<p>INFORME TÉCNICO</p>	<p>CÓDIGO: AZQ-DGT-UTV-IT-2023-058</p>
	<p>DIRECCIÓN DE GESTIÓN DE TERRITORIO UNIDAD DE TERRITORIO Y VIVIENDA</p>

ASUNTO: MODIFICATORIA A LA RESOLUCIÓN DE CONCEJO METROPOLITANO DE QUITO SG 001799 DE FECHA 30 DE JULIO DE 2009, EN LA CUAL SE APRUEBA EL TRAZADO VIAL DE LA CALLE LUCIA ALBAN DE ROMERO (FRANCISCO CAMPOS)-PARROQUIA GUAMANI

MODIFICATORIA DEL TRAZADO VIAL DE LA CALLE LUCIA ALBAN DE ROMERO (FRANCISCO CAMPOS), DESDE LA CALLE CLODOVEO CARRION – ABS 0+000 HASTA LA CALLE OE7I- ABS 0+780

Imagen 2. Sección transversal calle Francisco Campos

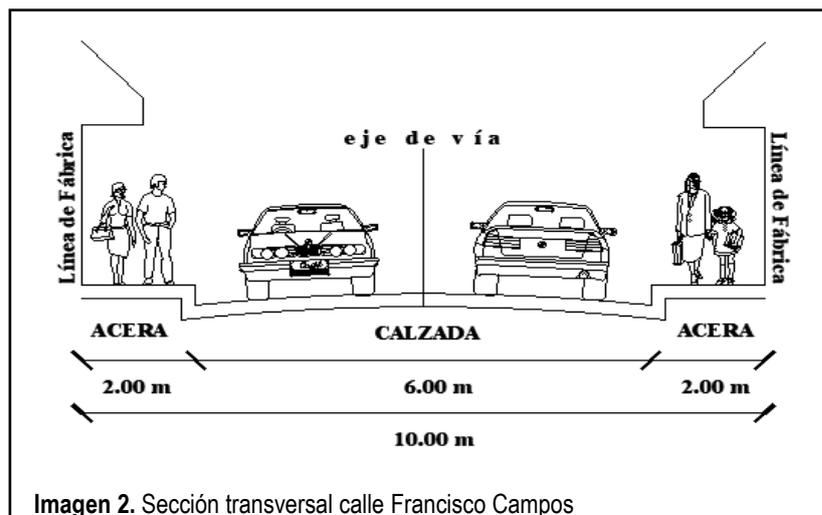
Con una longitud de 780.00 metros desde la Abs 0+000 (Calle Clodoveo Carrión) hasta la Abs 0+780 (Calle OE7I), se propone la siguiente sección transversal.

Sección transversal total: 10.00 metros
 Calzada: 6.00 metros
 Aceras: 2.00 a cada lado de la vía
